**ID: Codice procedura (ID\_VIP/ID\_MATTM): 12691**

**“Progetto di un impianto eolico denominato "Pitigliano" ubicato nei comuni di Pitigliano (GR) e Sorano (GR) costituito da 20 (venti) aerogeneratori di potenza nominale 7,0 MW per un totale di 140,0 MW con relative opere connesse ed infrastrutture indispensabili”**

## TESTO DELLE OSSERVAZIONI

**IMMAGINE n. 7** Mappa della intervisibilità degli impianti eolici elaborata dall'Associazione nazionale Amici della Terra. La mappa non è aggiornata comunque rende molo bene dell'enorme impatto visivo creato dal cumulo degli impianti.

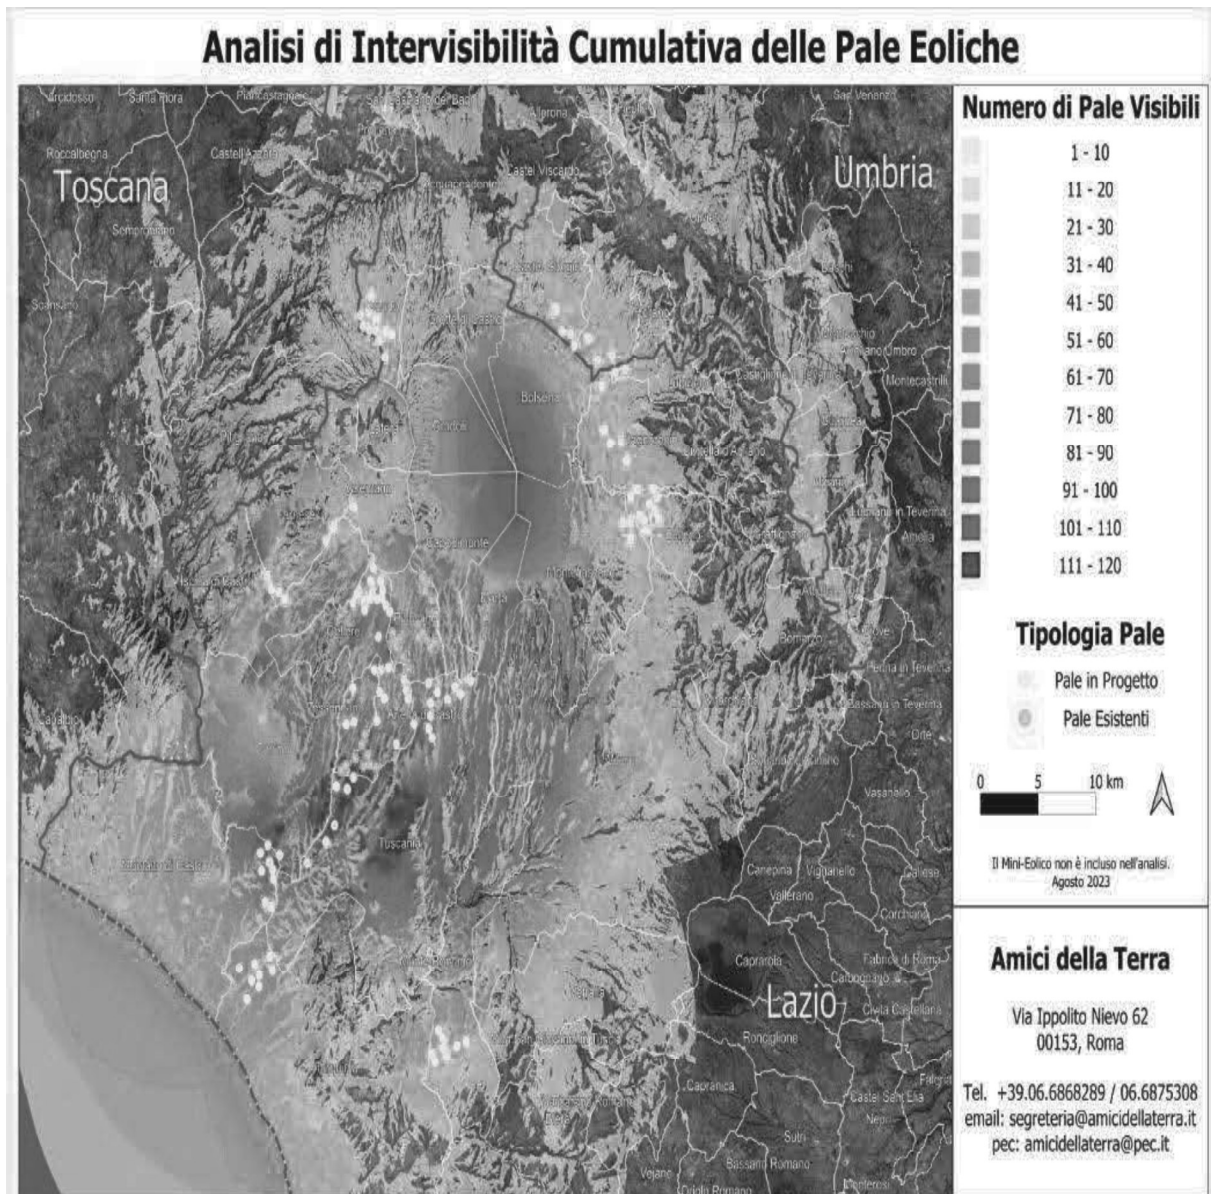
Se agli impianti eolici rappresentati qui sopra che non comprendono sia l'impianto eolico Pitigliano e le altre 14 pale del progetto eolico in verifica amministrativa sempre nel territorio di Pitigliano si aggiungono i migliaia di ettari (7000 fin'ora) di territorio occupato dagli impianti fotovoltaici e agrivoltaici e dalle altre tipologie appare chiaro il numero spropositato degli impianti FER nella bassa toscana e nella Tuscia.
